**Objet : création d'une centrale photovoltaïque au sol - Communes d'Exireuil et de Nanteuil par la société Total Energies Renouvelables France**

Déposition de l'association : **Deux-Sèvres Nature Environnement**

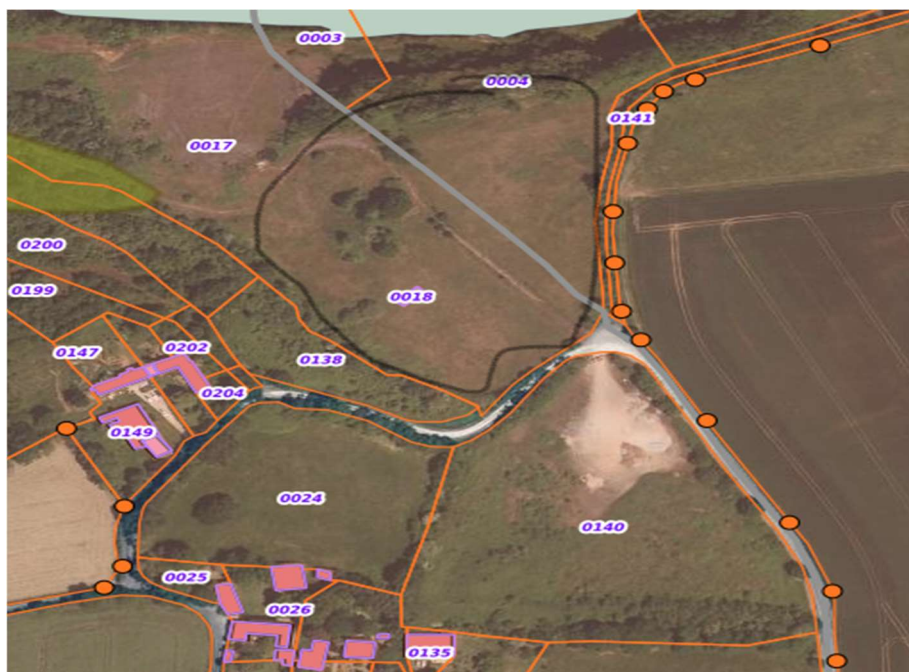
Sur la Pilochère, la parcelle a en effet été utilisée lors de l'exploitation de la carrière en dépôt de matériaux extraits et concassés, (voir photo 1).

Par contre, les parcelles proposées sur La renardière pour l'implantation des panneaux n'ont jamais été exploitées par la carrière, pas même durant les tests de qualité, elles n'ont pas fait l'objet de remaniement.

Ces parcelles exploitées auparavant en pâturage par l'agriculteur de la Renardière **sont restées dans leur état initial**, (voir photos 2 et 3).

Elles présentent une flore à enjeux fort comme indiqué sur la figure 47 page 95.

**Nous considérons donc que l'argumentaire principal développé dans l'étude d'impact pour le choix du site ne s'applique pas aux parcelles choisies.**
